Dibattito Pubblico
**CIRCONVALLAZIONE
FERROVIARIA TRENTO**

QUADERNO DEGLI ATTORI

Presentato da
Manuela Guidolin

20 dicembre 2021

Vista della valle dell'Adige nel tratto in frazione Acquaviva

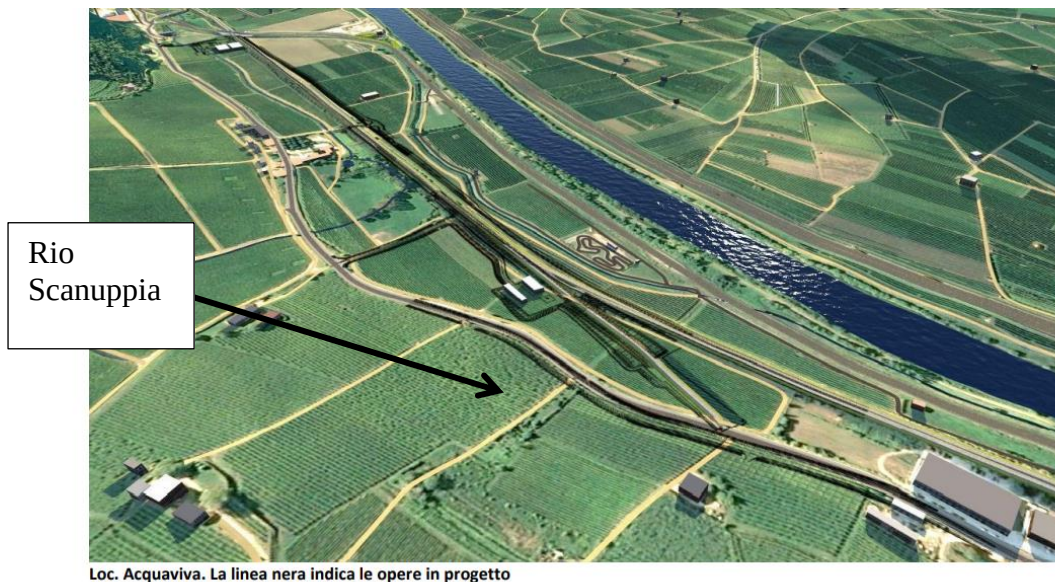
- 1) A pagina 34 si trova un'immagine con didascalia “Vista dalla valle dell'Adige nel tratto frazione Acquaviva”. E' una foto particolarmente importante perché proprio tale località sarà interessata pesantemente dal cantiere (50 ettari saranno occupati). Peccato che la foto non ritragga località Acquaviva, che, come è scritto più volte nel documento, è zona principalmente agricola. Direi piuttosto che sia una foto di Rovereto (nord). Probabilmente sarebbe stato più utile e corretto mettere una foto di villa Bortolazzi oppure delle “aree agricole di pregio” che andremo a perdere.
